Planstudie Guisweg

Reactienota

18 oktober 2019

Datum	18 oktober 2019
Kenmerk	INT/2019/6191
Opgesteld door	Kernteam Guisweg
Vastgesteld door	Bestuurlijk Overleg Guisweg
Versie	Definitief

Onderdeel 6.1

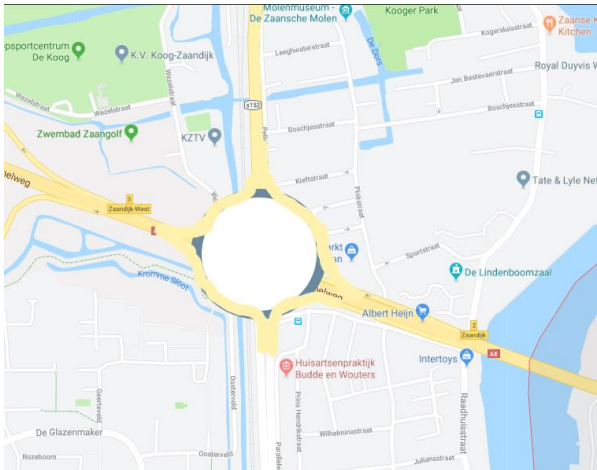
Misschien een idee om een rotonde onder de grond te maken op deze plek en de Guisweg af te sluiten.

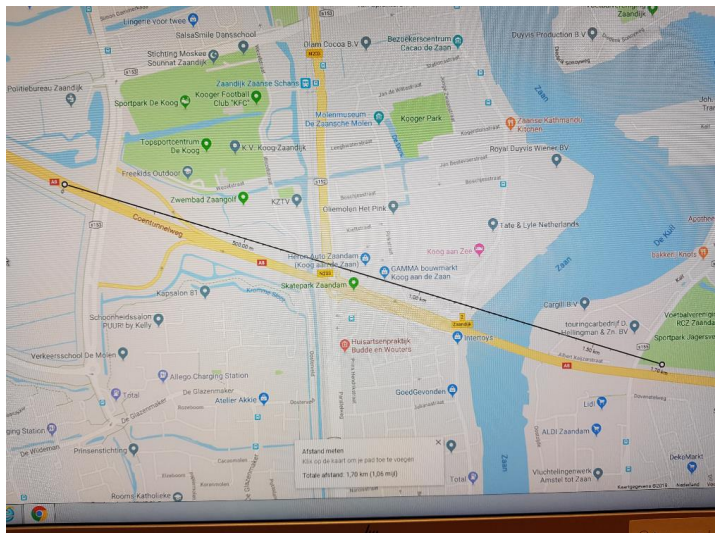
Wat nou als er een tunnel aangelegd wordt van 1,7 km vanaf de sportvelden naast de A8 bij het kalf tot voorbij de brug met de Guisweg.

Hierdoor kan de brug over het spoor gebruikt worden voor verkeer vanaf de provinciale weg om over het spoor te komen dmv een rotonde boven de Albert Heijn in Koog aan de Zaan. De brug over de Zaan kan dan gebruikt worden om op de A8 te komen waar de tunnel start bij de sportvelden.

De oplossing die u schetst is dusdanig kostbaar dat dit geen reële oplossing is voor de problematiek van de doorstroming en veiligheid rondom de kruising Guisweg - Provincialeweg. Een eventuele verdiepte A8 - zoals u voorstelt - is dan ook geen onderdeel van de scope van deze planstudie. Overigens is Verbinding A8-A9 een raakvlakproject en we houden in de planstudie Guisweg rekening met verschillende scenario's binnen dit project. De mogelijke knelpunten op de Zaanbrug ten gevolge van een eventuele doortrekking van de A8-A9 vallen echter buiten de scope van de planstudie Guisweg. We zien op basis van bovenstaande overwegingen geen reden om naar aanleiding van uw reactie de startnotitie te wijzigen.

Onderdeel 22.1

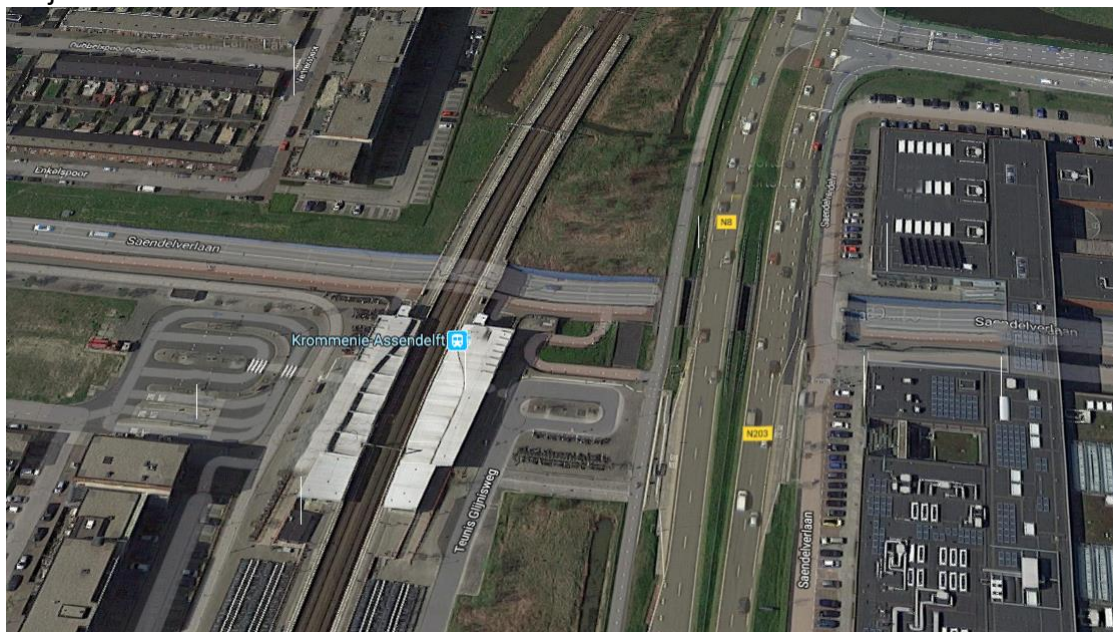
Hierbij mijn reactie op het voornemen om de kruising Provincialeweg/Guisweg te herinrichten: Goed plan, maar laat het geen verkeerskundig gedrocht worden, zoals recente herinrichtingen van kruisingen met de Provincialeweg. Met name de fietser lijkt in die gevallen de laatste verkeersdeelnemer die er nog even geflanst moest worden.

De meest recente voorbeelden daarvan zijn de kruisingen met dezelfde Provincialeweg:
- bij station Krommenie-Assendelft:

Met voor de fietser onduidelijke onlogische afslagen (die moet je echt zoeken), fietspad in een helling met 2 scherpe bochten achter elkaar (ik zie mensen daar zelfs afstappen), ruimtelijke en functioneel een dikke onvoldoende.

Onderdeel 51.1

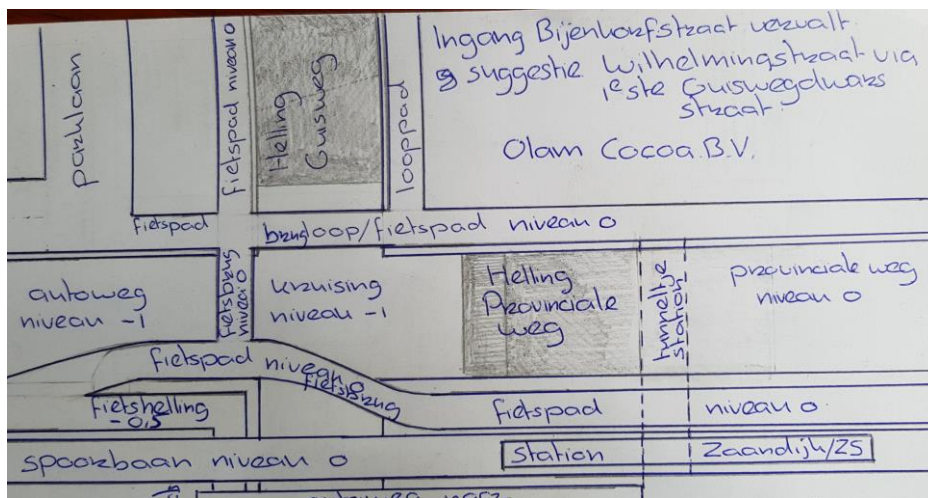
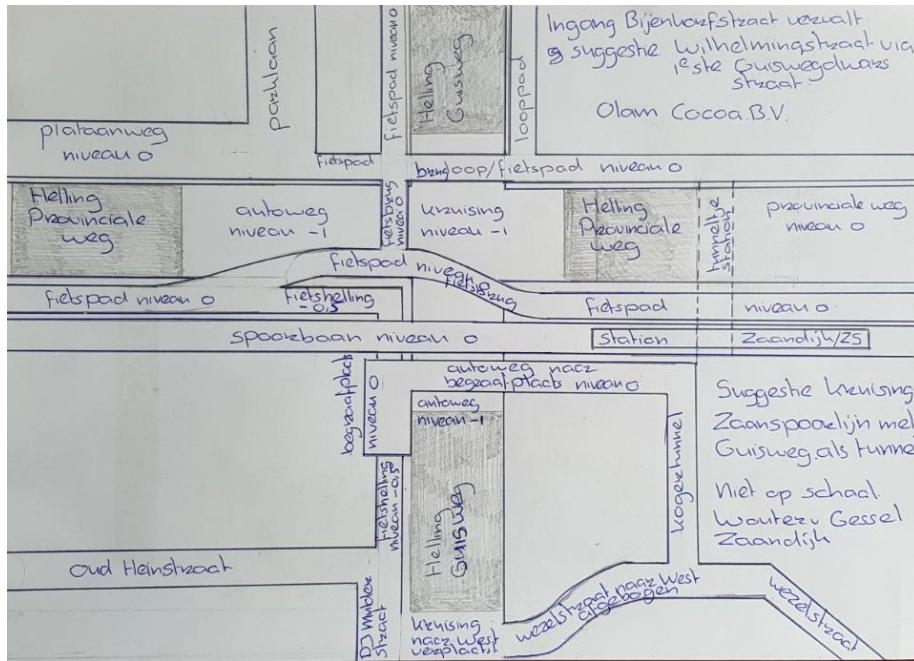
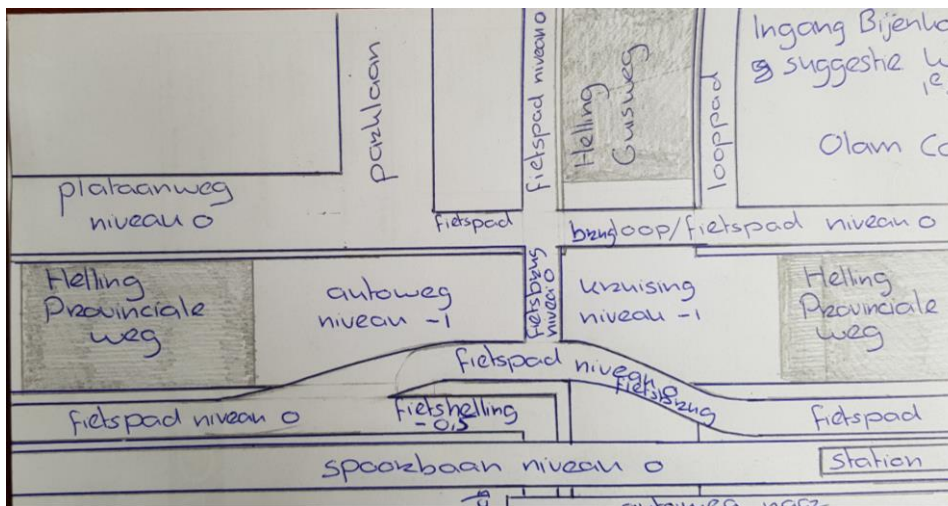
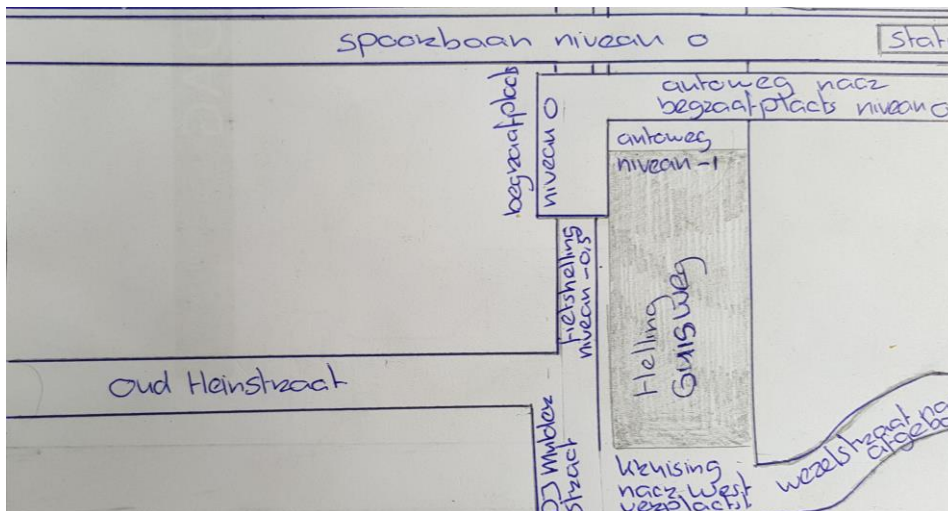
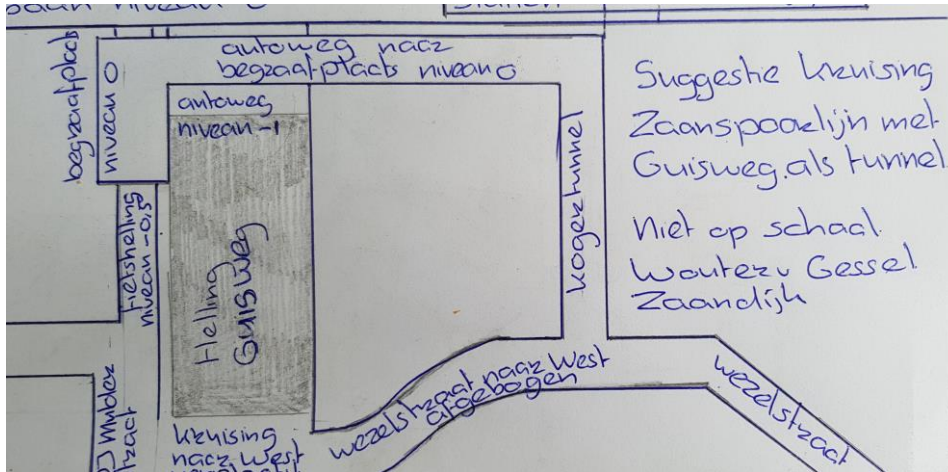
Hierbij mijn idee voor een onderdoorgang van de Zaanspoorlijn met de Guisweg. Deze vind u op bierviltje niveau in de bijlage. Het zijn 5 foto's. Een totaal plaatje en de 4 kwadranten van het totale plaatje. Een onderdoorgang op niveau min 1 is volgens mij de beste optie. Voor vragen hoor ik graag.
